Modulo per la presentazione delle osservazioni per i piani/programmi/progetti sottoposti a procedimenti di valutazione ambientale di competenza statale

ID: Codice procedura (ID_VIP/ID_MATTM):10844

Impianto per la produzione di energia elettrica da fonte eolica, costituito da 6 aerogeneratori della potenza complessiva di 37,2 MW, un sistema di accumulo da 25 MW e relative opere connesse in località "Rempillo" nel comune di Pitigliano (GR).

ALLEGATO alle OSSERVAZIONI all' IMPIANTO EOLICO denominato REMPLILLO nel COMUNE di PITIGLIANO (GR). Composto da n. 5 immagini e n. 5 pagine

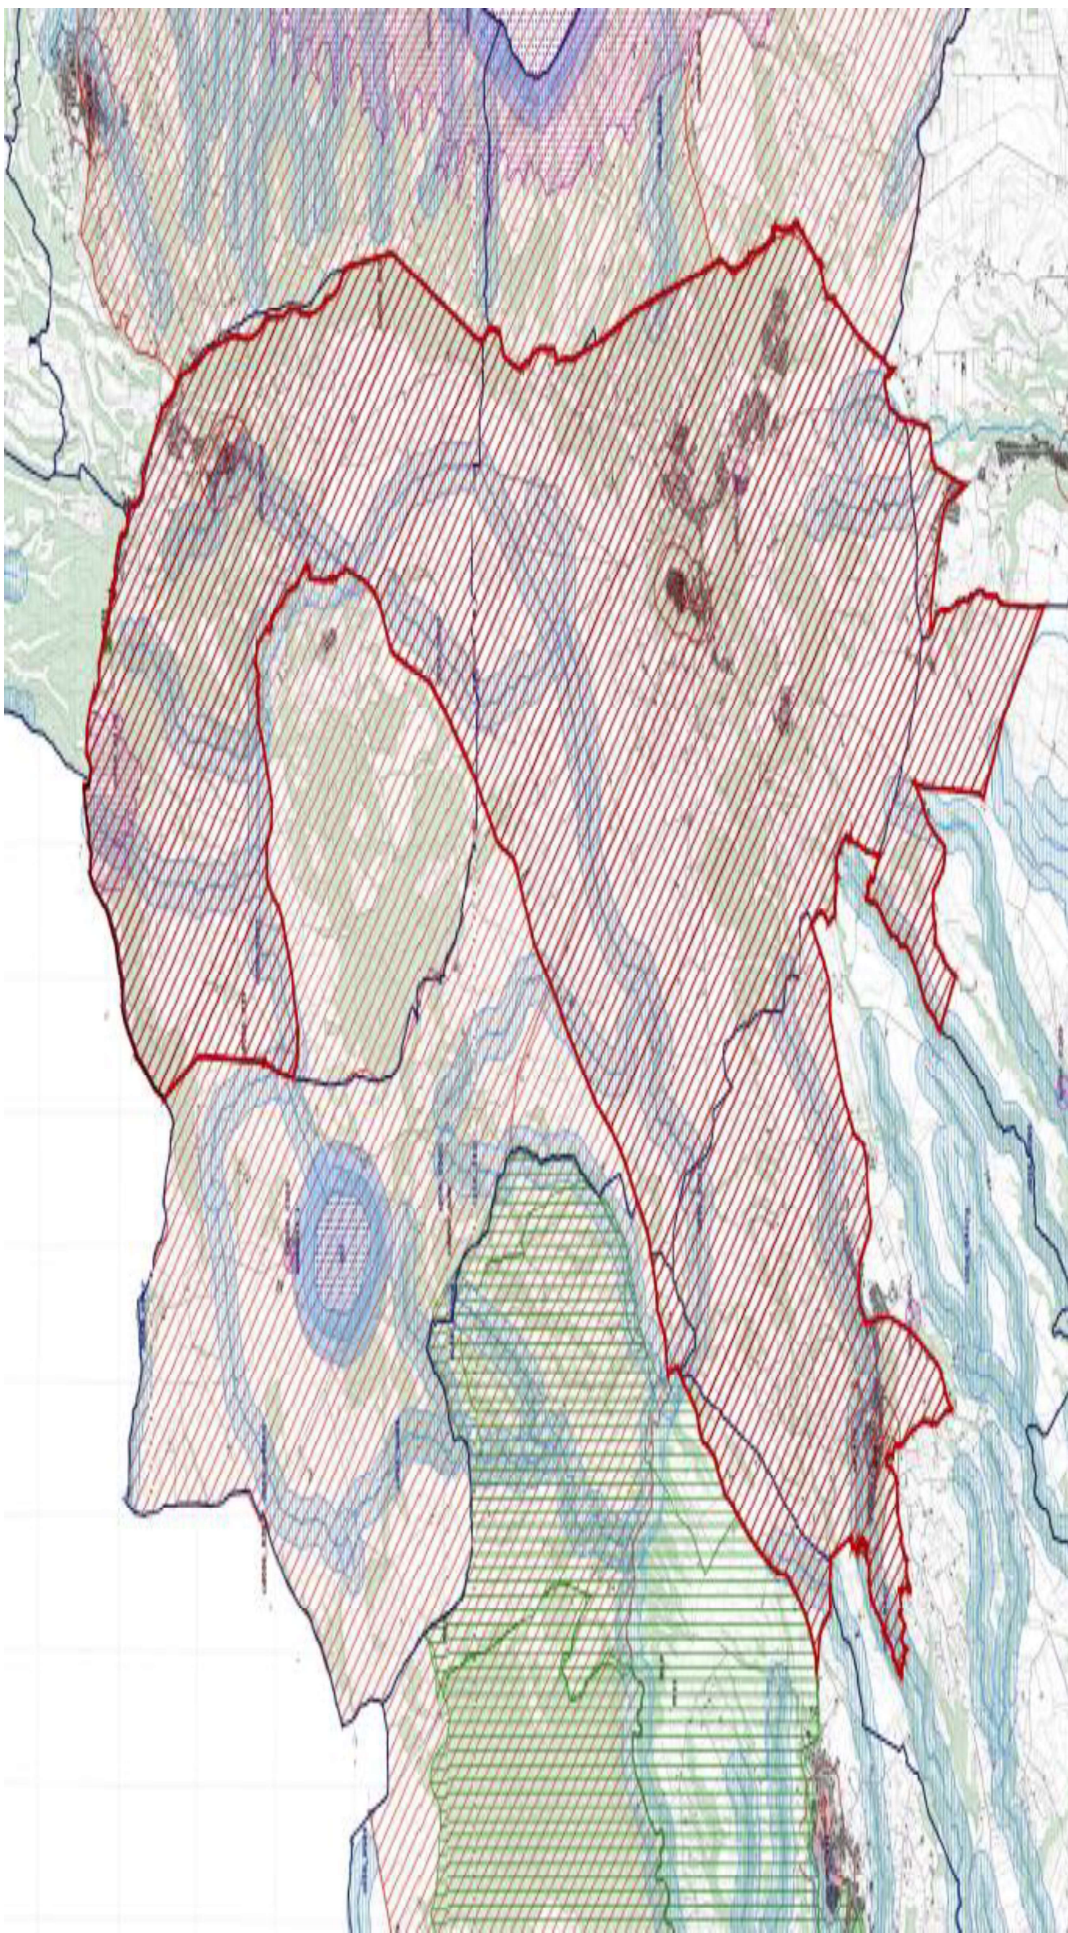
Tornando alla questione di legittimità, alla luce del combinato disposto dal "vincolo sul patrimonio paesaggistico (artt. 136 e ss. e 142 del decreto legislativo n. 42/2004 e ss.mm.ii.) e sui beni culturali" (artt. 10 e ss. del decreto legislativo n. 42/2004 e ss.mm.ii.) e dal comma 8 lettera c-quarter del D.Lgs 191/2021 e ss.mm.ii si evince che, ad oggi, le aree in cui sono previsti gli insediamenti dei sei aerogeneratori dell'impianto eolico denominato "Rempillo" non sono idonee perché ricadono tutte all'interno della fascia di rispetto dei **beni paesaggistici di notevole interesse pubblico denominati "Conca del Lago di Mezzano e territorio circostante" (D.M. 22.05.1976)** comprendente anche il **vincolo "Selva del Lamone" (D.M. 22.05.1984)** tutelati dall'**art. 136 del Codice del Beni Culturali e del Paesaggio** e in particolare un aerogeneratore (P01) è a 100 metri dal primo vincolo citato e gli altri cinque compresi in una distanza massima tra 1 km e 2 km (vedi immagine n. 1 dell'ALLEGATO). Nella fascia di rispetto dei 3 km anche la porzione di vincolo rappresentato dalla Selva del Lamone che gode di altre importanti tutele in quanto Riserva Naturale regionale (L. 394/91 e L.R. 29/97), Zona di Protezione speciale (ZPS) insieme ai Monti di Castro collegati tra loro da una Zona di Conservazione Speciale (ZSC), il sistema fluviale Fiume Fiora-Olpeta. La Selva del Lamone oltre il vincolo paesaggistico di notevole interesse pubblico che la rende area non idonea all'installazione degli impianti FER anche nelle sue fasce di rispetto dei 3 km, gode di un'altra tutela che ne rivela l'importanza di area di importanza internazionale per l'avifauna IBA (012) che viene collegata all'altra IBA (099) Lago di Bolsena attraverso la ZPS Caldera di Latera e la ZSC Lago di Mezzano che insieme sono compresi nel vincolo paesaggistico "Conca Lago di Mezzano..." e verranno uniti dal nuovo vincolo paesaggistico "*Ambito paesaggistico, geologico e geomorfologico*

dell'orlo della caldera di Latera e delle sue pendici interessate dai centri eruttivi periferici" (si veda a riguardo la proposta pubblicata sul sito del MIC in data 09/08/2023 e l'immagine n. 2 dell' ALLEGATO) all'area di notevole interesse pubblico " Conca del lago di Bolsena" (D.M. 24.10.1960). Praticamente una vasta zona che per interesse paesaggistico e naturalistico oltre che storico, archeologico e identitario rappresenta un unicum nel panorama nazionale.

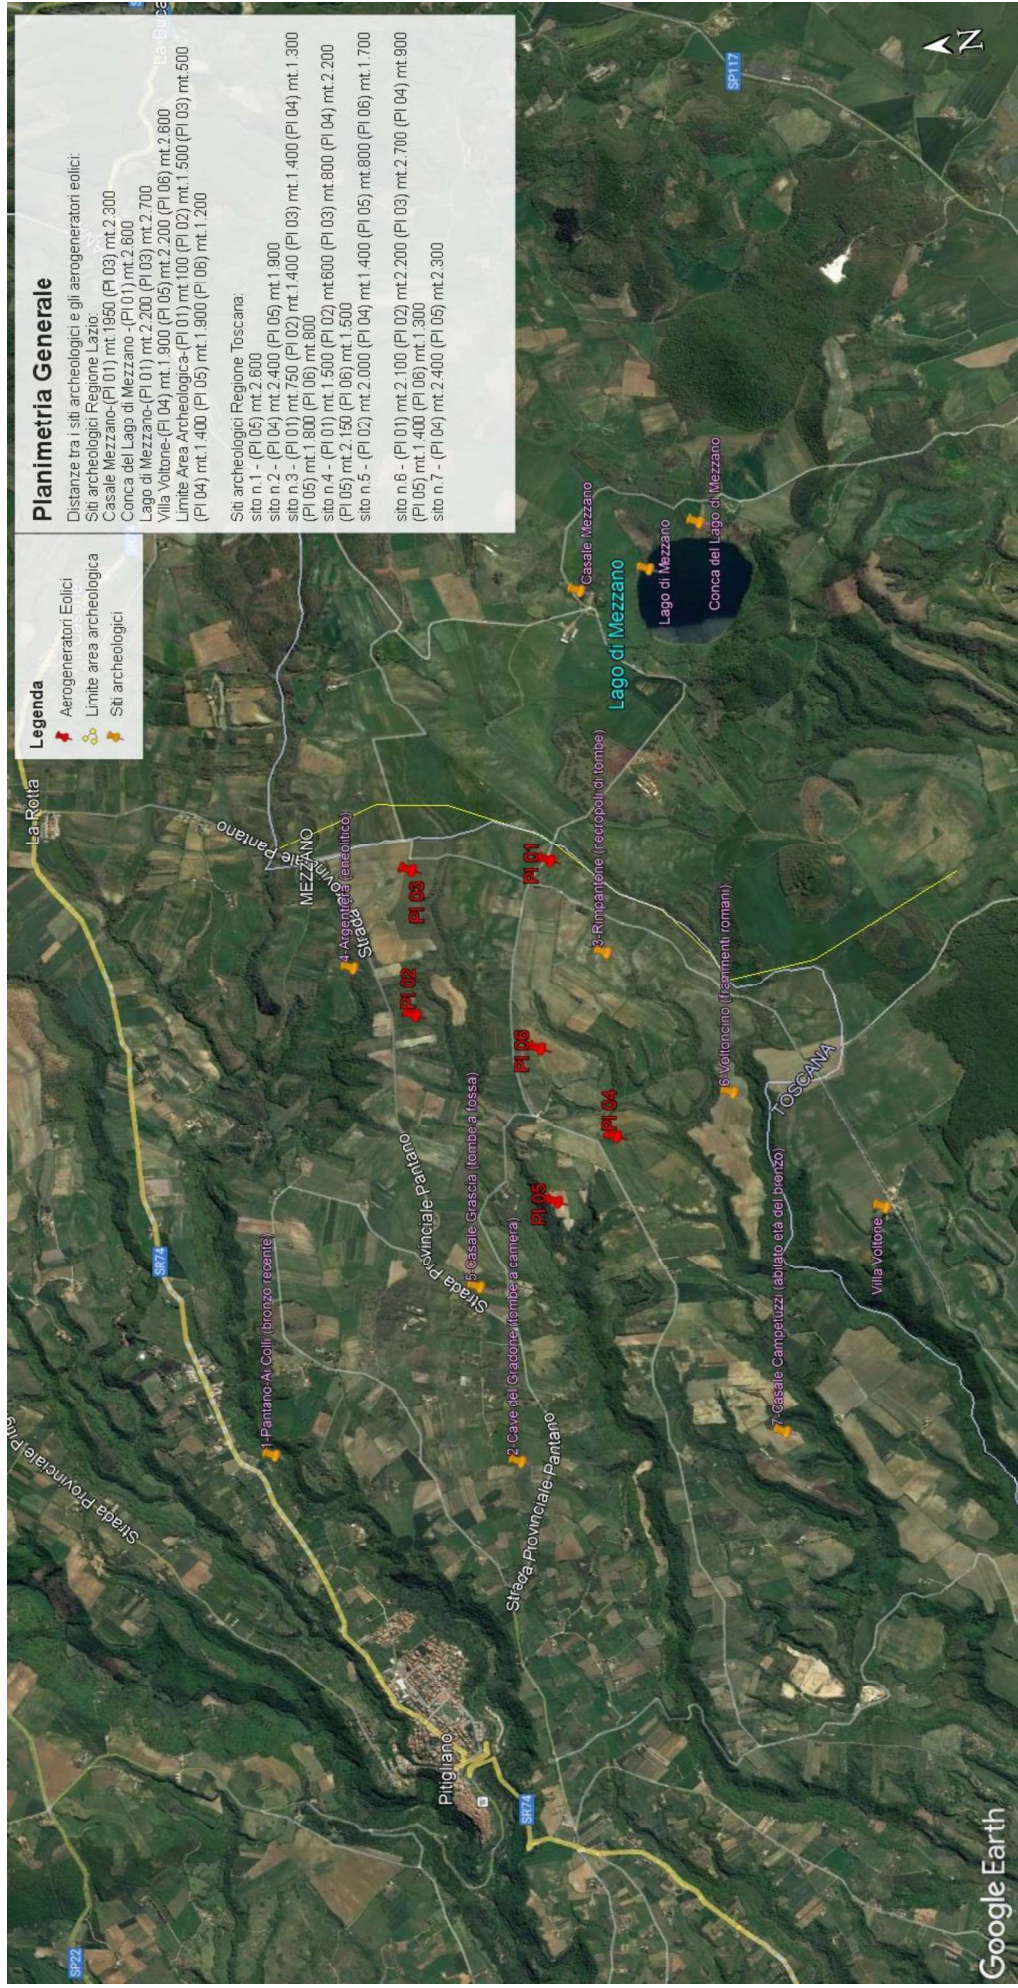
Inoltre, la zona in cui insisterebbe l'impianto eolico industriale Rempillo è compresa nelle fasce di rispetto di 3 km di diversi beni archeologici tutelati dalla parte II del Codice dei Beni Culturali (vedi Allegato, immagine n. 3). Inoltre le pale P04 e P05 ricadono all'interno di un'area archeologica che la Proponente vorrebbe cancellare per il semplice fatto che non è riportata nel documento regionale ma nel documento provinciale come meglio dettagliato nell'Osservazione n. 5. Alla luce di quanto documentato appare chiaro quindi che la collocazione dell'impianto non ha tenuto conto alcuno dei vincoli dell'area nella quale è stato progettato e l'inserimento dell'impianto eolico nel paesaggio e sul territorio non è corretto (Allegato IV delle Linee guida nazionali di cui al D.M dello Sviluppo economico del 10.09.2010).

Le zone di interesse archeologico evidenziate nell'immagine n. 3 a cui si aggiungono anche l'importante abitato protostorico di Sorgenti della Nova e Ruderì del Castello altomedioevale che si trovano a circa 4 km dalle aree in cui è stato progettato l'impianto eolico industriale. Poco più lontano i resti del castello medioevale “Morronacci”. Nell'area vasta le preziose necropoli eneolitiche (Poggi Alti) ed etrusche di Pitigliano, Sovana e Sorano.

Immagine n. 4 Situazione di saturazione da impianti FER nella provincia di Viterbo. Non sono riportati gli impianti fotovoltaici e agrivoltaici che hanno inciso per buona parte nel cumulo di impianti FER per superare già nel 2023 gli obiettivi del PNIEC assegnati alla Regione Lazio per il 20230.

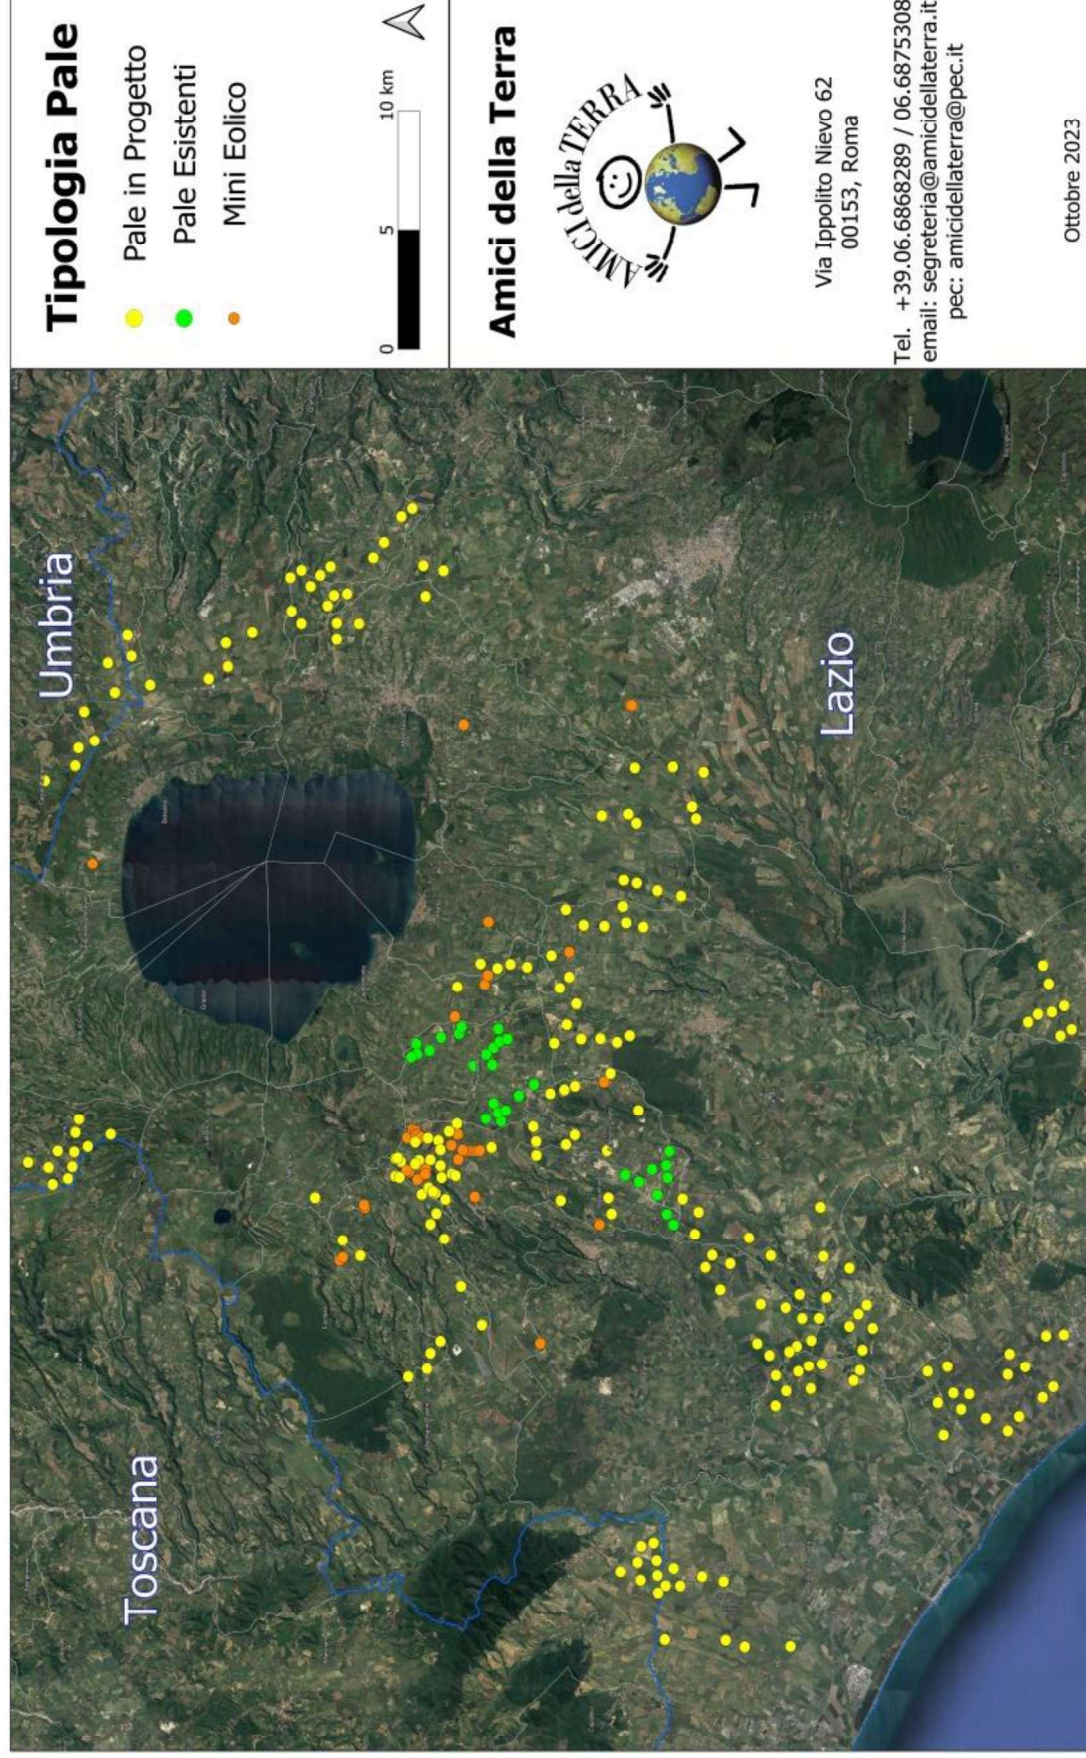
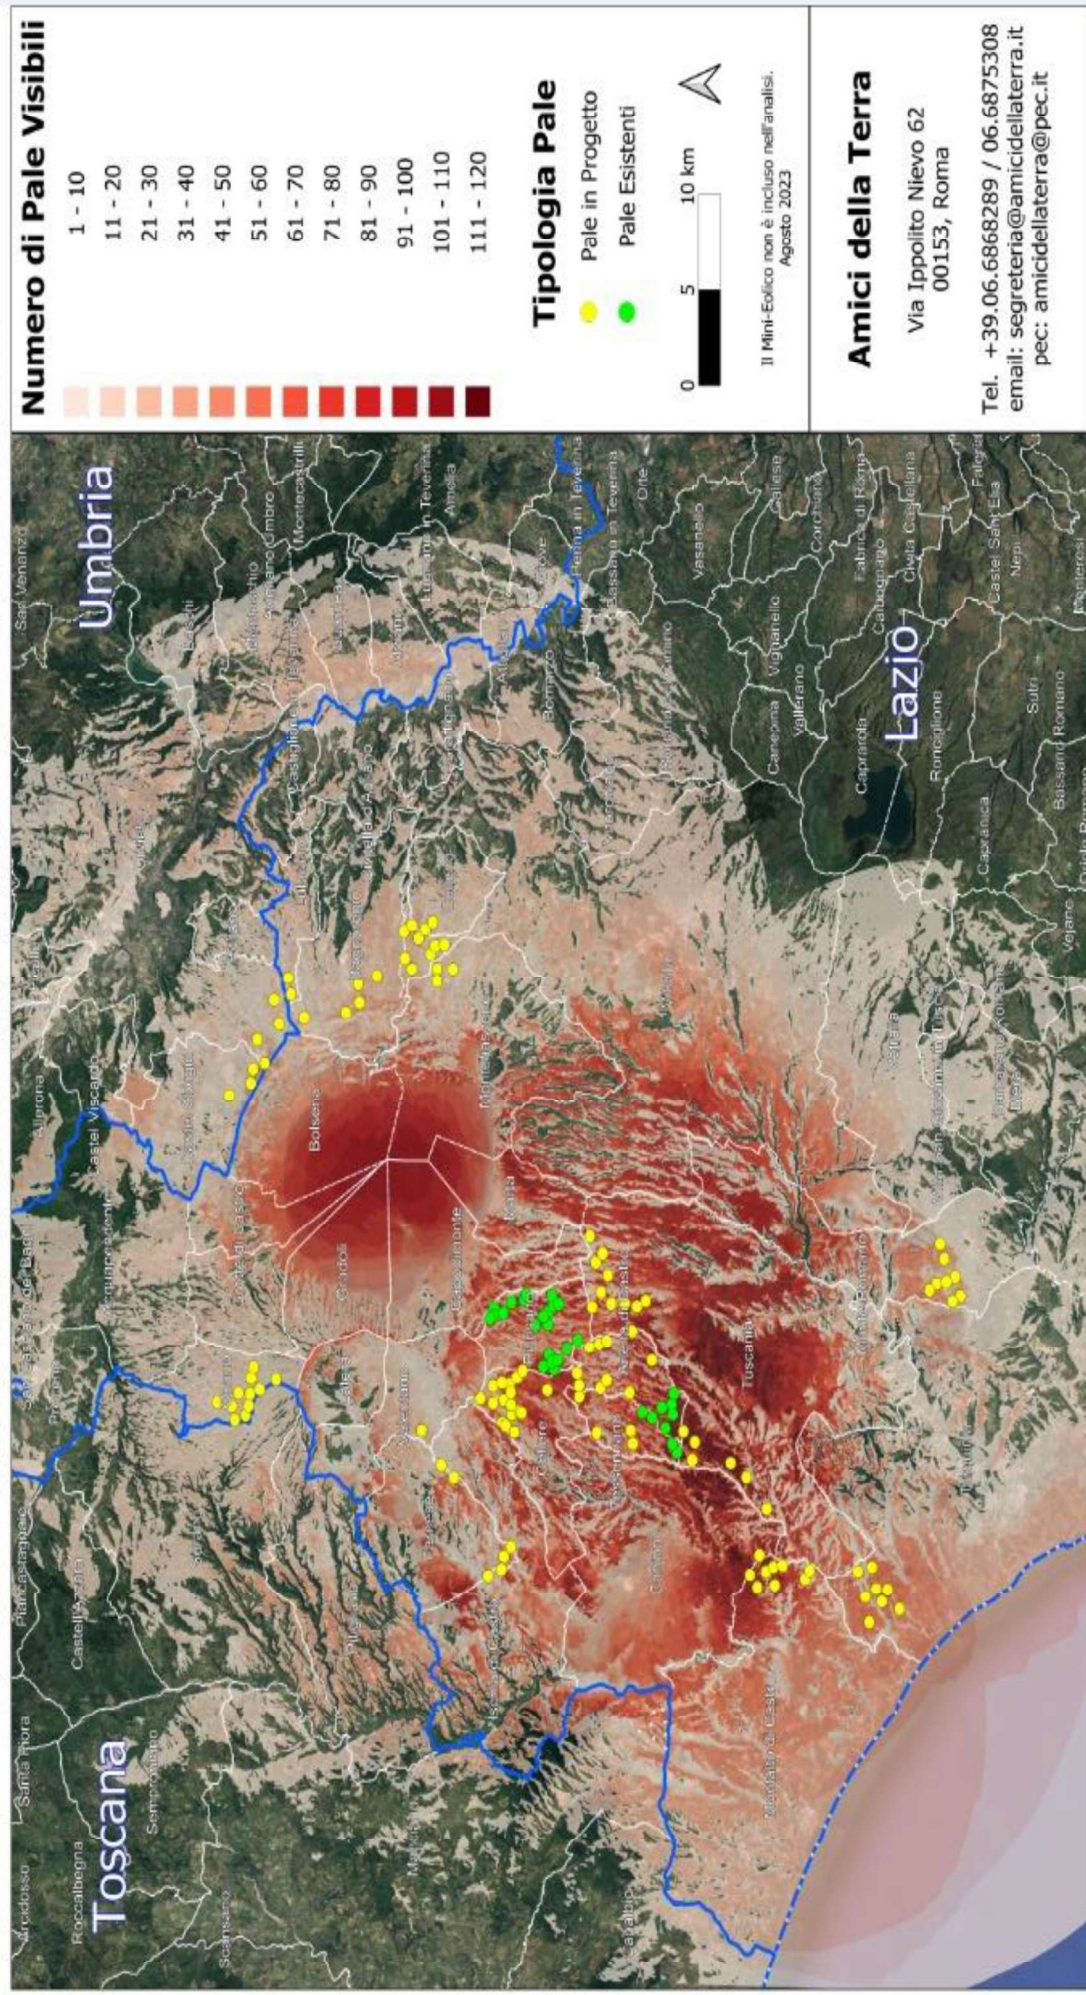
L'impianto eolico "Rempillo" pur essendo "esterno al confine provinciale e regionale ma nelle sue immediate vicinanze (a soli 100 metri i primi due aerogeneratori) oltre ad impattare sul territorio e sulle economie di tre Comuni del Lazio (Farnese, Valentano e Latera) si trova nelle fasce di rispetto dei Beni di notevole interesse pubblico come si è evidenziate nelle Osservazioni nn. 1 e 2 e crea anche degli impatti negativi anche sui beni naturalistici come verrà dettagliato nell'Osservazione n. 4. Inoltre andrebbe a sommarsi al già enorme cumulo di impianti eolici e fotovoltaici e geotermici che già creano una elevata criticità ambientale nella provincia di Viterbo e interferiscono anche con il territorio toscano come si può vedere dalle immagini nn. 4 e 5 dell'Allegato n. 1.
